**Avis délibéré de la mission régionale d'autorité
environnementale sur le parc photovoltaïque au sol porté
par la société Solaterra sur la commune d'Ouches (42)**

Avis n° 2026-ARA-AP-2026-N12408

Avis délibéré le 25 mars 2026

Figure 3: Mesures d'évitement et de réduction des impacts du projet (source : dossier)

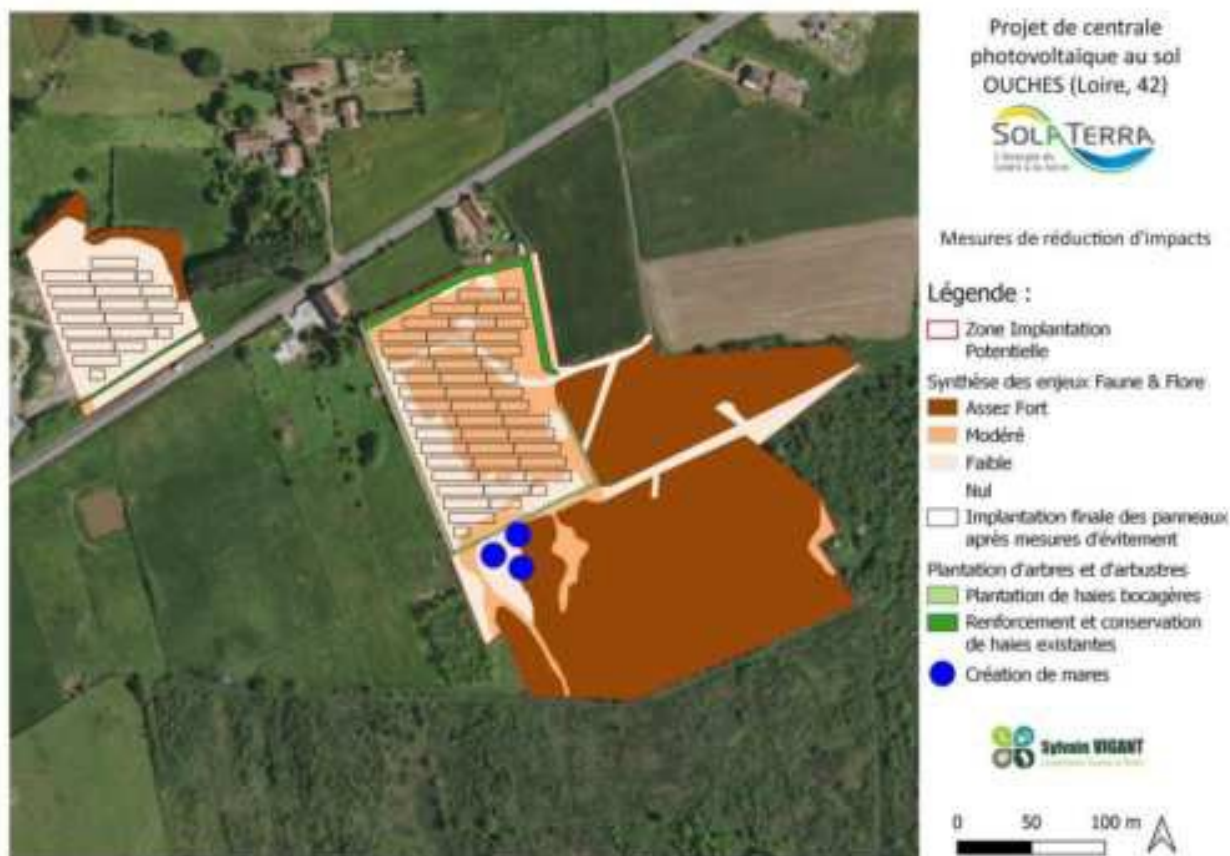
Le projet évite les secteurs de boisements au sud et à l'est, ainsi que la majorité des fourrés (84,9 % des fourrés purs et 99,8 % des fourrés en mélange). Le dossier indique par contre que « moins de 103 m² de zones humides sont directement concernées par le projet » (p. 132 de l'étude d'impact). Cela correspond à la piste interne créée au nord de la zone B. Pour ce qui est de la dépression humide en zone A, le dossier indique qu'elle se situera sous une table de panneaux photovoltaïques mais que « dans la mesure du possible, le pétitionnaire évitera d'implanter des pieux à l'intérieur ». En l'absence d'engagement ferme et sans information sur la position des tranchées de raccordement, le risque de dysfonctionnement dans l'alimentation de cette zone humide ne peut être écarté.

Les mesures de réduction proposées restent généralistes et peu détaillées, et ne paraissent pas totalement adaptées aux enjeux listés ci-dessus (reptiles en particulier). Elles incluent un calendrier de travaux respectant les cycles de reproduction et une clôture perméable à la petite faune. La création de trois mares, au sein de la Zip mais en dehors de l'emprise des panneaux, est une mesure intéressante, mais elle doit être présentée comme une mesure de compensation et non de réduction. La conformité au Sdage⁶ de son dimensionnement est notamment requise. Enfin la mesure de réduction « choix dans la conception de la centrale » n'est pas probante, les espaces inter-rangées étant resserrés à 2,50 m alors que le dossier lui-même stipule que « les études démontrent notamment qu'un espacement minimal de 3 m entre les rangées de panneaux devrait être systématiquement appliqué pour éviter un impact trop élevé sur les écosystèmes ». L'augmentation de l'inter-rangs est en particulier une mesure bénéfique aux chiroptères⁷. La distance des panneaux en retrait des lisières boisées mériterait également d'être précisée, ces bandes enherbées étant des zones de chasse et de transit privilégiées de la plupart des chiroptères.

Ainsi en l'état actuel, le dossier ne permet pas de garantir l'absence de perte nette de biodiversité, ni de partager la conclusion selon laquelle le projet peut être dispensé d'une dérogation à la protection des espèces protégées.

- de revoir à la hausse les enjeux du projet sur les chiroptères,
- de mieux étayer l'absence d'incidences résiduelles significatives du projet sur les espèces protégées concernées et leurs habitats,
- de renforcer le cas échéant les mesures d'évitement, réduction et si nécessaire compensation afin de pouvoir effectivement conclure à l'absence de perte nette de biodiversité liée à la mise en œuvre du projet.
